2樓A戶

客戶工程變更單

嘉磐惠文

A戶 電燈開關及迴路示意圖(套上層樑)

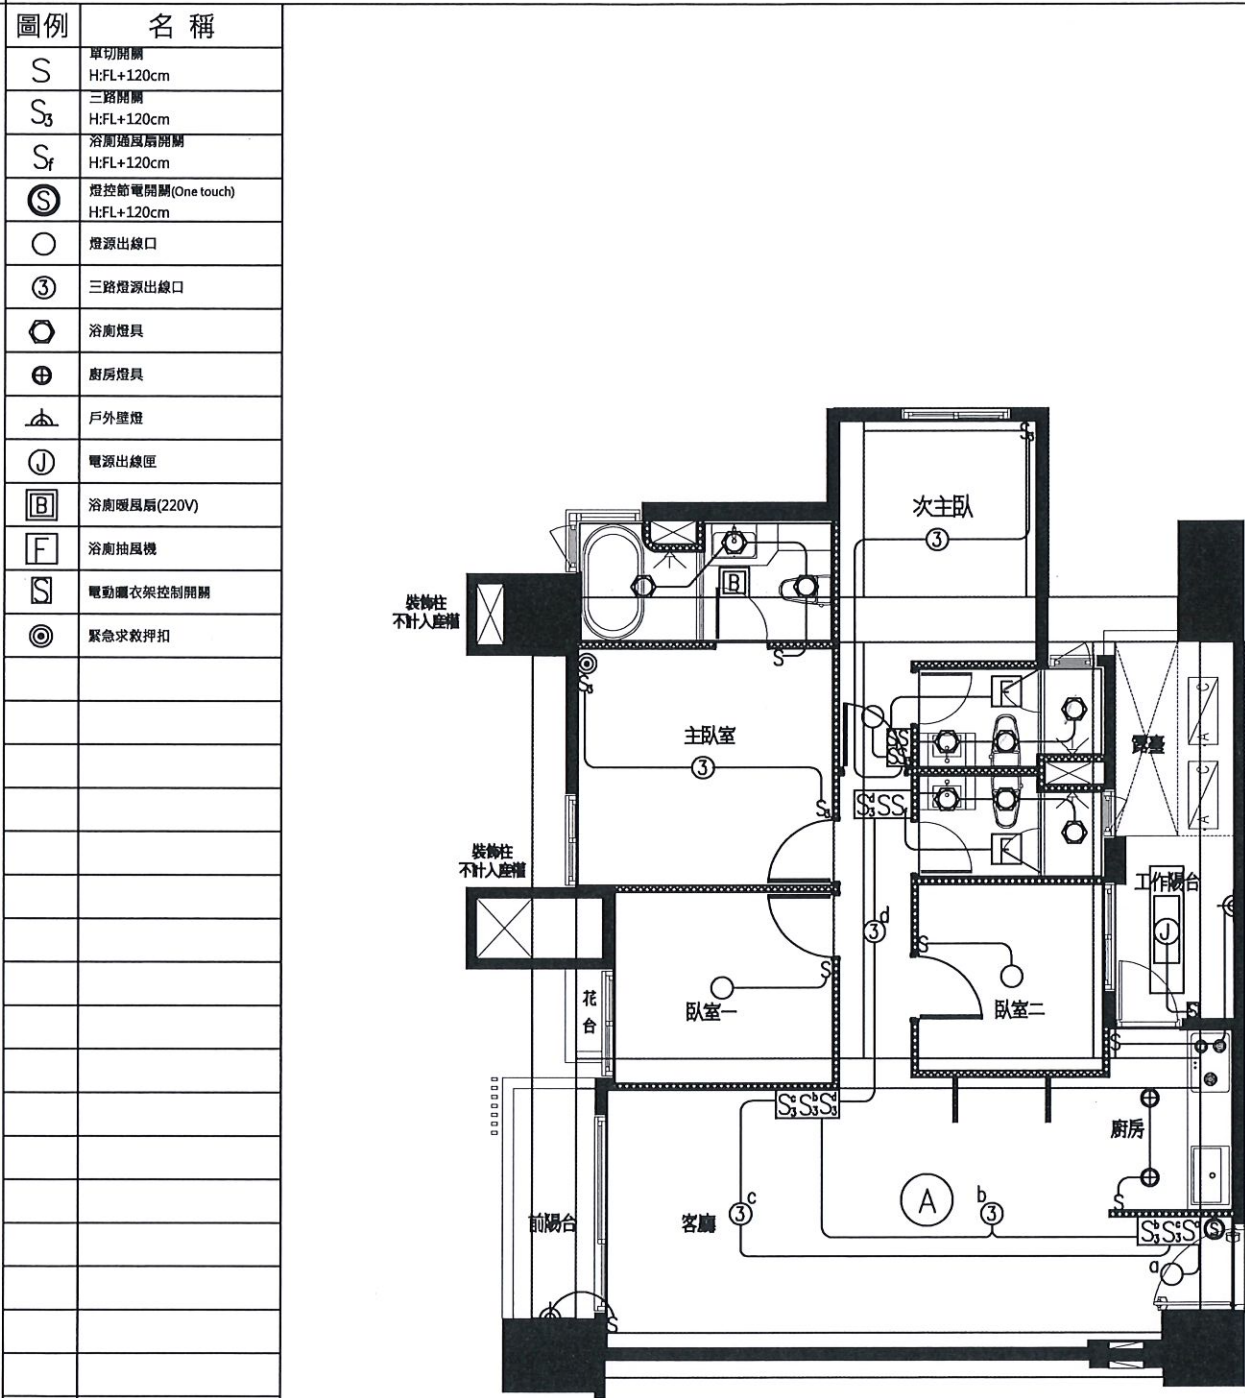
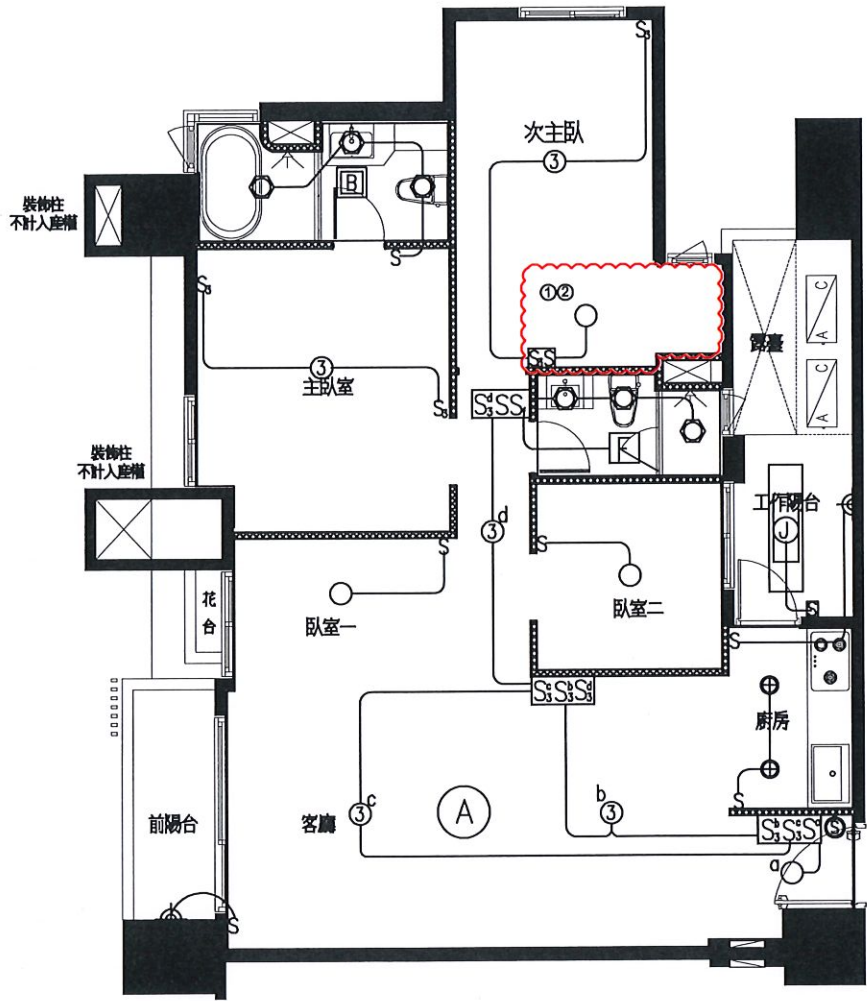
- 1.次主浴燈具追減x2顆✓
- 2.次主浴燈具開關、排風扇開關追減✓

※燈具開關位移安裝位置詳附圖所示✓

A戶 排水示意平面圖(套下層樑)

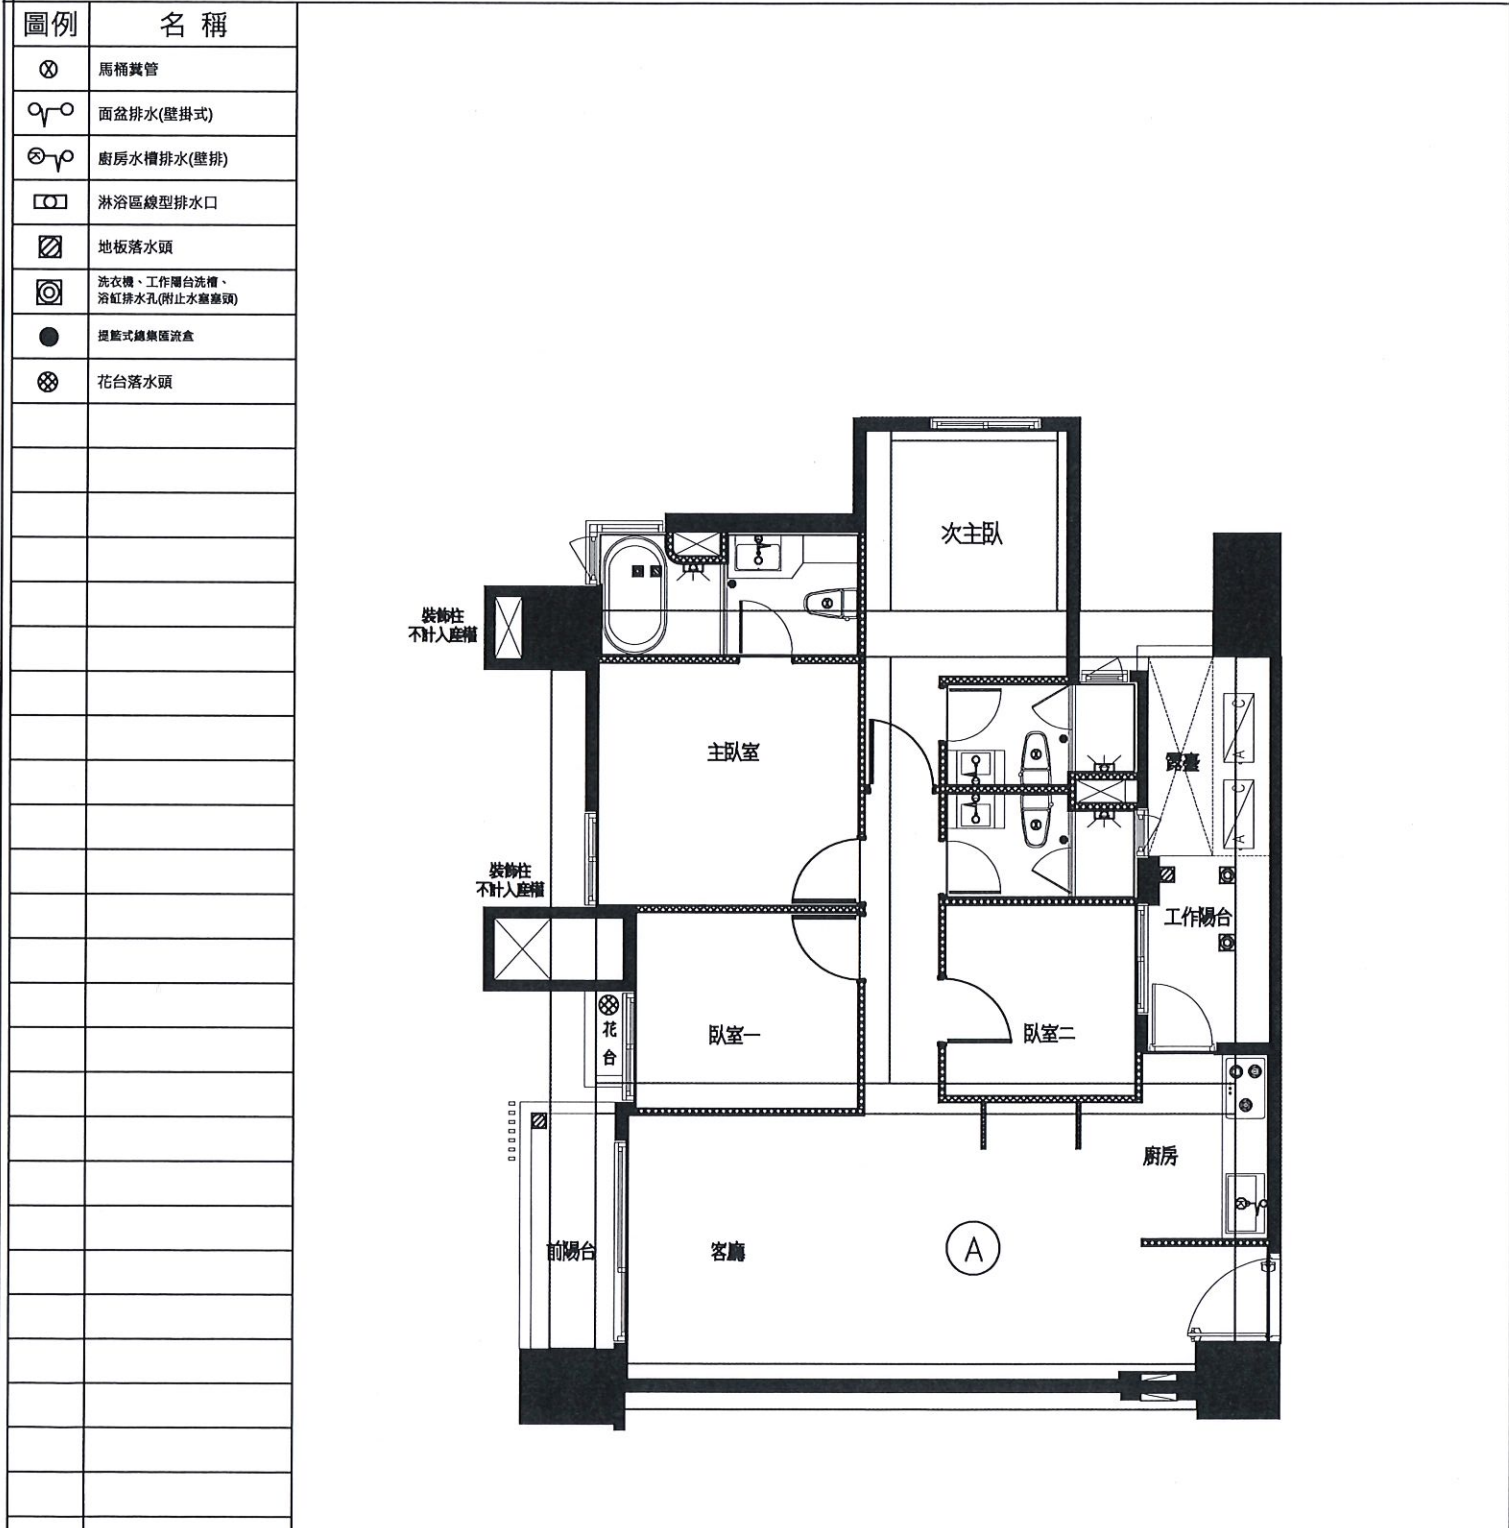
變更事項記錄：
1.面盆、馬桶、乾區地坪、淋浴區地坪排水追減

A戶 冷氣套管及排水位置示意圖(套上層樑)

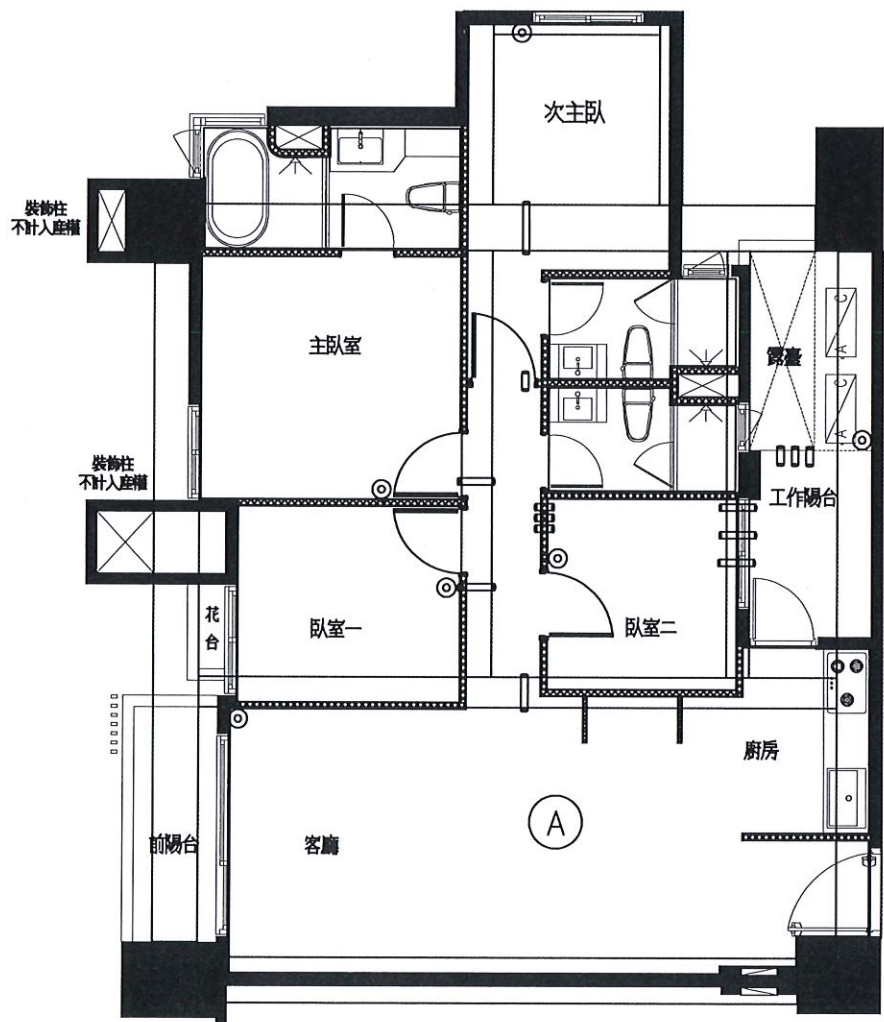
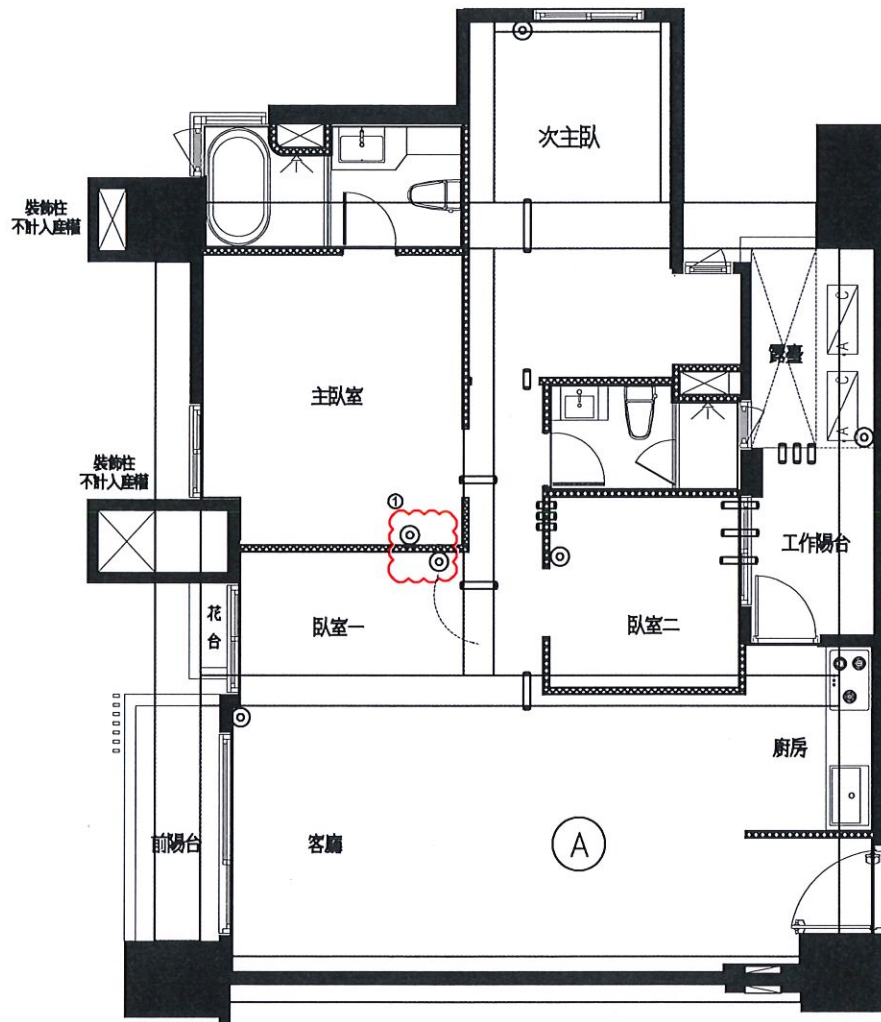
1.主臥室、臥室一排水位移 ✓
